## Watermist en geen veiligheidsvluchtroute

Advies 2112

<b>Trefwoorden:</b>	Bouwbesluit 2012, woongebouw, gelijkwaardigheid, nieuwbouw, vluchtroute, sprinkler
<b>Datum:</b>	3 november 2021
<b>Status:</b>	Definitief

Figuur 1 kenmerkende plattegrond van een bouwlaag met 8 appartementen

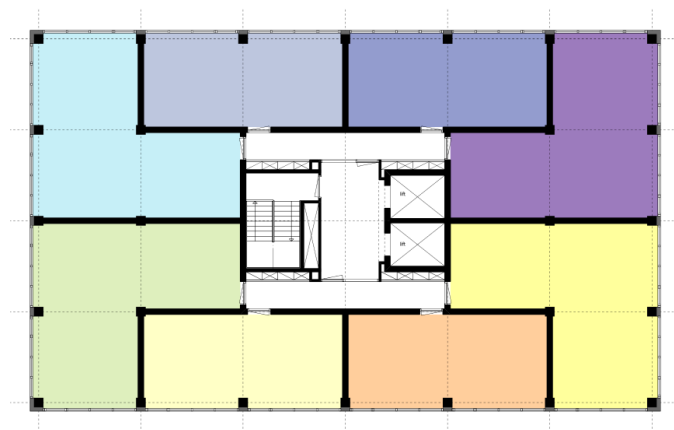
Een enkele vluchtroute is volgens het Bouwbesluit 2012 weliswaar toegestaan volgens de prestatie-eisen, maar uitsluitend als die voert door een trappenhuis waardoor een veiligheidsvluchtroute voert (veiligheidstrappenhuis). In dit geval is een besloten trappenhuis voorzien dat niet via een niet-besloten ruimte bereikbaar is. De brandveiligheidsadviseur heeft, met toepassing van artikel 1.3, eerste lid, van het Bouwbesluit 2012, een voorstel gedaan voor een mogelijke gelijkwaardige oplossing. Dit voorstel betreft de toepassing van een lagedruk watermistsprinklerinstallatie in de woningen in combinatie met een besloten trappenhuis waardoor een extra beschermde vluchtroute voert in plaats van een volgens de prestatie-eisen vereiste veiligheidsvluchtroute. Het

- Vanaf de uitgangen van de subbrandcompartimenten (woningen) kan slechts via één vluchtroute door een besloten trappenhuis naar het aansluitende terrein worden gevluht. Omdat er niet wordt voldaan aan de zogenaamde 'portiek-voorwaarden' (artikel 2.104 lid 4) en er geen sprake is van een veiligheidsvluchtroute (artikel 2.106 lid 4), is de situatie strijdig met de prestatie-eisen van Bouwbesluit 2012.

- In dit geval betekent dit dat de rookwerendheid van de scheiding waarin de woningtoegangsdeur is gelegen volgens de prestatie-eisen ten minste R200 moet bedragen en dat de rookwerendheid van de scheiding tussen de gemeenschappelijke gang en de lifthal tenminste Ra moet bedragen.

- Voor het niet aanwezig zijn van een tweede vluchtroute en voor het niet aanwezig zijn van de voor een veiligheidsvluchtroute typerende niet besloten ruimten, maakt de aangeleverde documentatie niet aannemelijk dat de watermistsprinklerinstallatie een gelijkwaardige oplossing biedt.

Nee, de brandveiligheidsadviseur heeft onvoldoende onderbouwd wat het effect van de toepassing van de watermistinstallatie is op de rookverspreiding naar het trappenhuis. Bij de onderbouwing van de gelijkwaardige oplossing zou bij de verschillende brandscenario's in ieder geval rekening moeten worden gehouden met de faalmechanismen die kunnen optreden.
